GROUPE SCOLAIRE ET EQUIPEMENT SPORTIF SAINT-CYR-SUR-LOIRE (37)

QUESTIONS / REPONSES SUR LES OFFRES DES ENTREPRISES

3^{ème} Groupe Scolaire - ST Cyr sur Loire

Contre-allée :

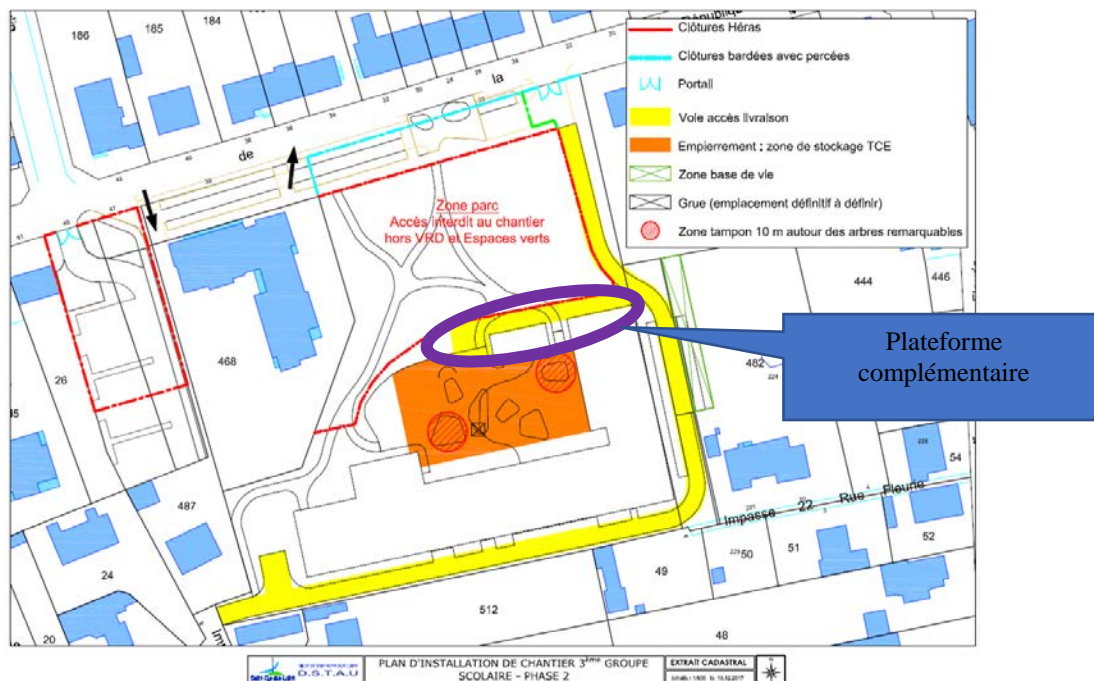
- * Les surfaces prises en compte pour les couches de base des enrobés sur la contre-allée (voirie lourde / stationnement en voirie légère) ?
- * Le PU de la grave bitume présent dans votre DPGF ?

- Pour la phase 1 chantier la structure mise en place sera :
 - Géotextile
 - Tout-venant 0/80 épaisseur 40cm
 - Portance PF2
- Pour la phase 2 projet la structure mise en place sera :
 - GNT 0/31.5 épaisseur 27cm
 - Finition GB ép 10cm et BB 6cm

YG05
Polyéthylène
Ed 04 2015a

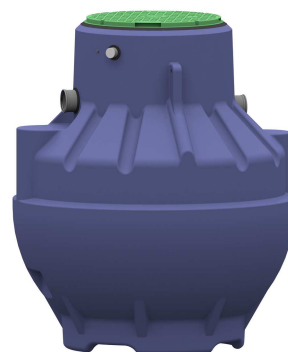
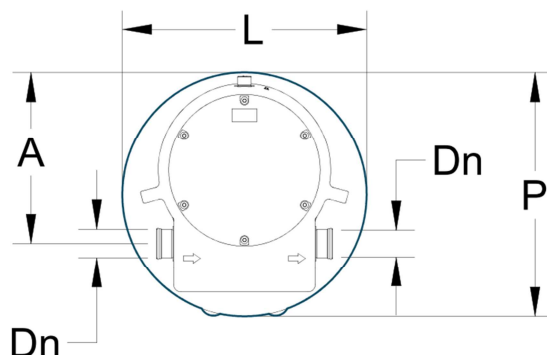
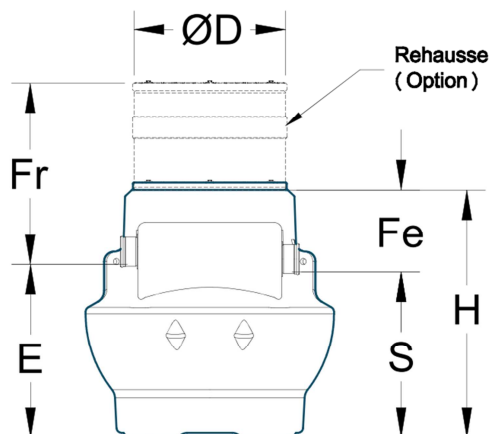
Confirmez-vous avoir bien pris en compte la fourniture et pose d'un bac à graisse dans la cadre du projet ? Pouvez-vous nous fournir un dimensionnement provisoire et un fiche technique du matériel envisagé ?

Bordures et caniveaux à déposer

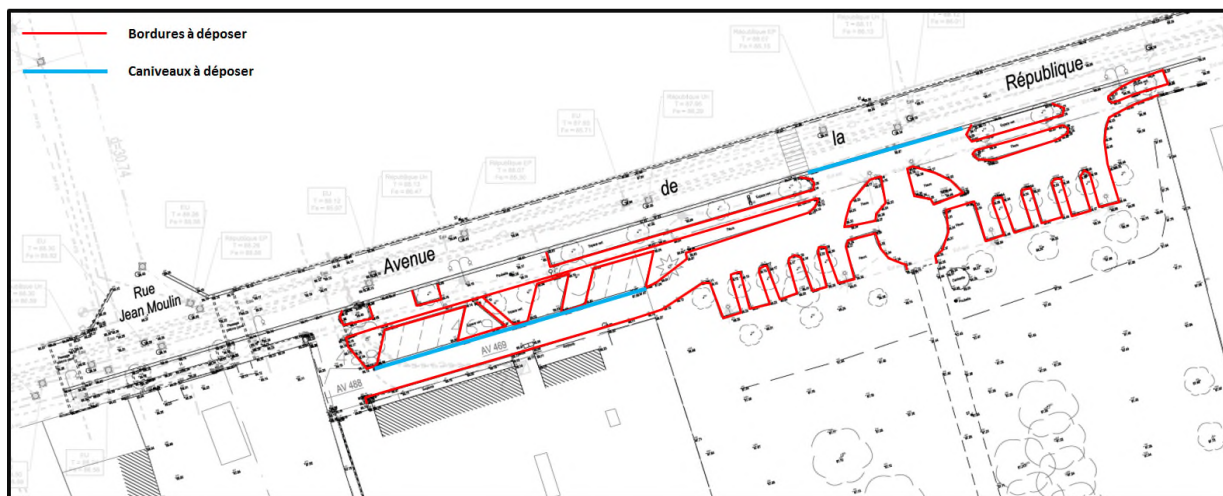
- * Le linéaire sur le poste de démolition de bordures et/ou caniveaux y/c évacuation ?
- * Les PU des poste de démolitions ?
- * L'ensemble de vos cubatures, et que les opérations de déblais / remblais sont bien conformes à l'ensemble du DCE ?

Notre offre comprend la dépose et/ou démolition des bordures et caniveaux en béton existants au niveau de l'actuelle contre-allée.

Schéma de principe, bassin de volume utile 104 m³

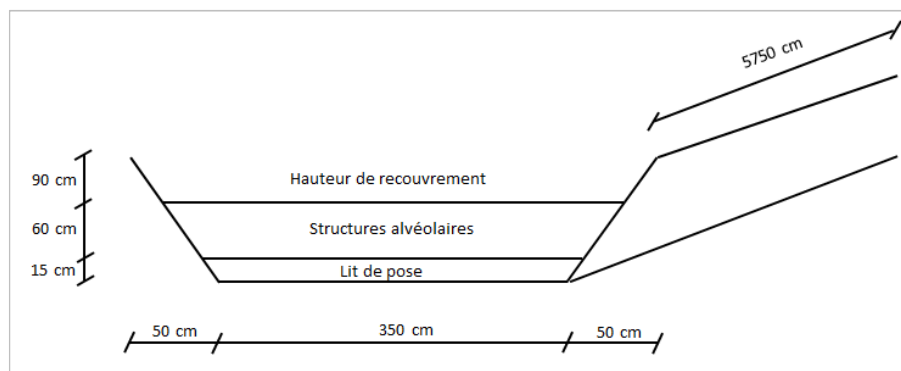
- * Pouvez-vous apporter des précisions sur votre calcul du terrassement du bassin de rétention // volume de la solution compensatoire ?
- * Préciser les 5 raccordements sur le réseau existant EP ?

Concernant le bassin situé sous la voirie pompier, le volume de déblais nécessaire à la réalisation d'un bassin de volume utile 104 m³ a été estimé selon le principe suivant :

Linéaire de réseaux AEP

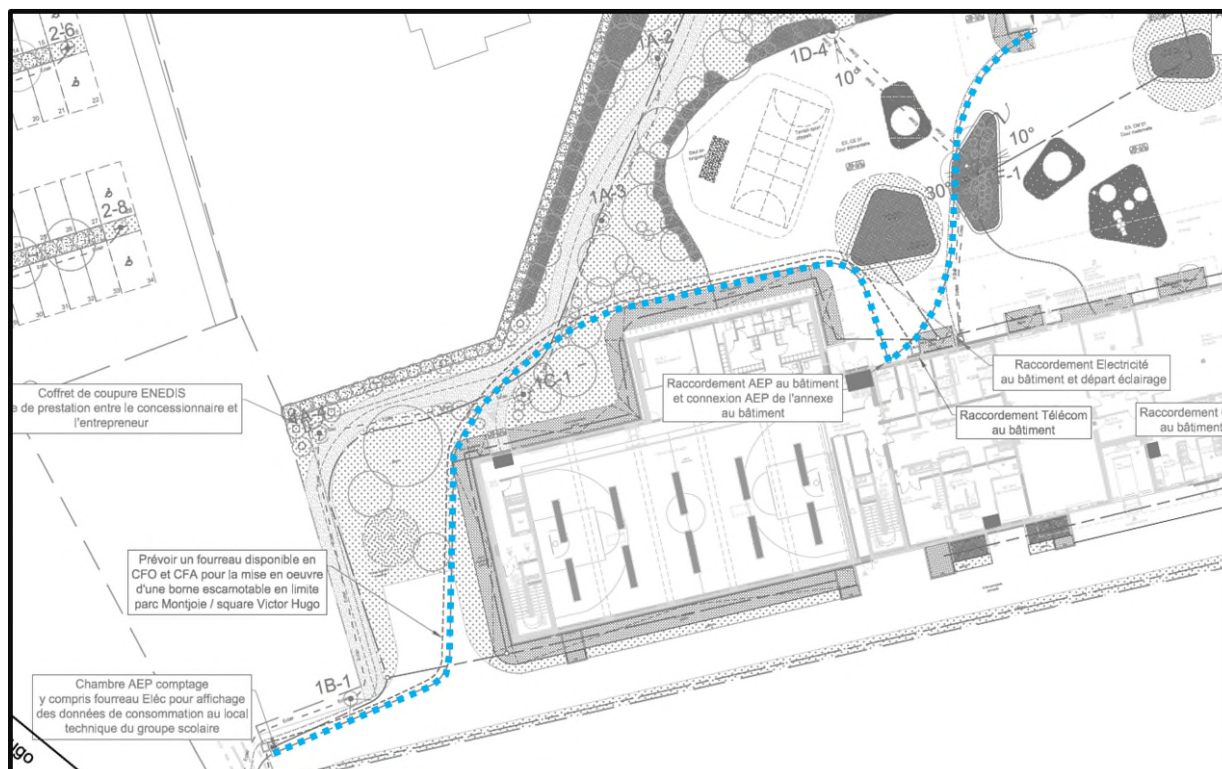
- * Le linéaire du PE AEP alimentant le projet (dimensionnement à la charge du lot technique).
- * Le PU de la fourniture et pose du PE GAZ ?
- * Linéaires des réseaux d'électricités y/c emplacement sur le projet en fonction des mètres ?

Nous confirmons le linéaire de tranchée et pose de canalisation AEP, à savoir 115,00 ml.

Emplacements des réseaux télécom projetés

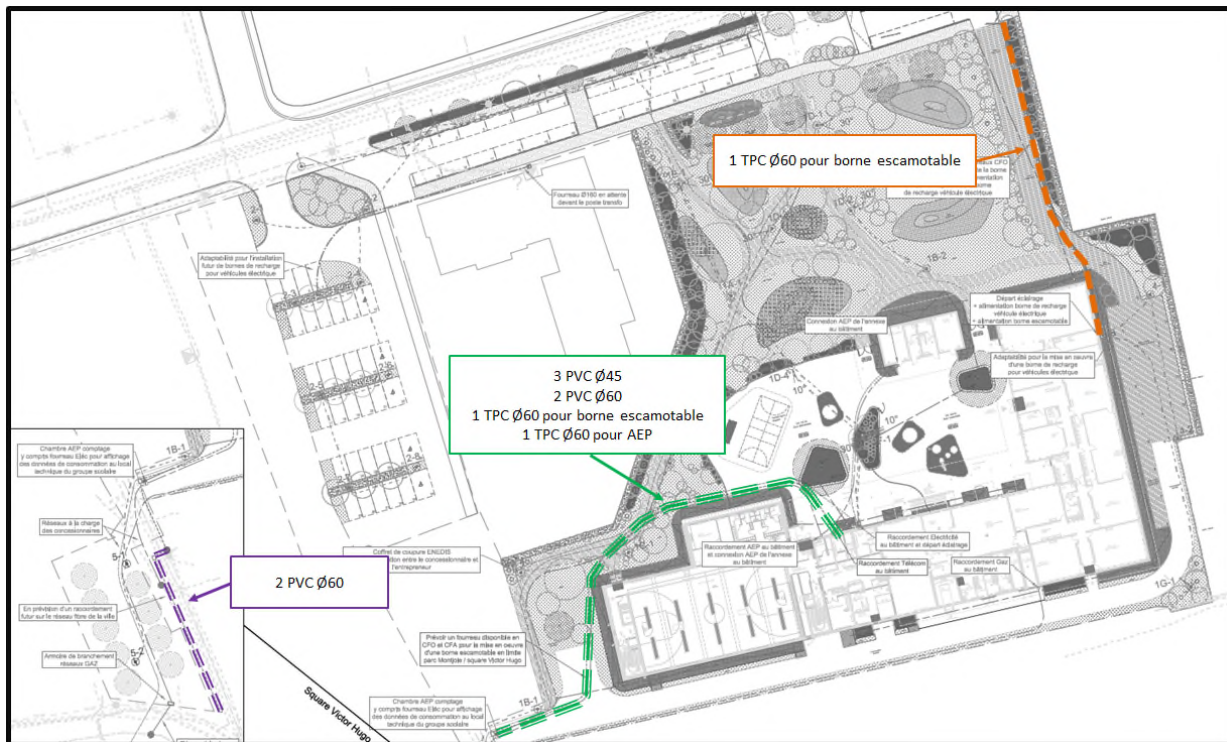
- * Les règles de calculs vous permettant de définir les linéaires sur les réseaux télécoms (PVC Ø60, PVC Ø42/45 et TPC60) ?
- * Le PU de l'aire de saut en longueur en sable ?

Après vérification de nos métrés, le quantitatif de fourniture et pose de fourreaux PVC Ø45 et Ø60 ont été modifiés.

Ci-dessous le schéma du linéaire considéré dans la remise de notre offre.
